Concorrência Pública nº 001/2023

PROCESSO ADMINISTRATIVO N.º 34/2023

RECURSO ADMINISTRATIVO

Proposta COPASA(Croqui) página 222

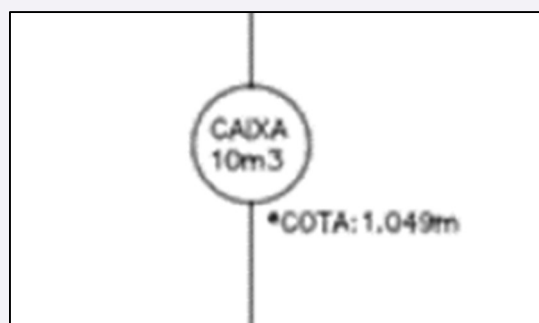
Entretanto, desenha outra no croqui/fluxograma do distrito, onde apenas uma "CAIXA 10 m³" aparece, conforme mostrado a seguir

Para justificar a omissão, tenta reclassificar o reservatório existente como "tanque de contato" — expediente que desvirtua o quesito do edital e induz a erro a Comissão.

Ou se trata de uma manobra para confundir e desmerecer o quesito do edital, ou se trata de uma clara incoerência na sua proposta.
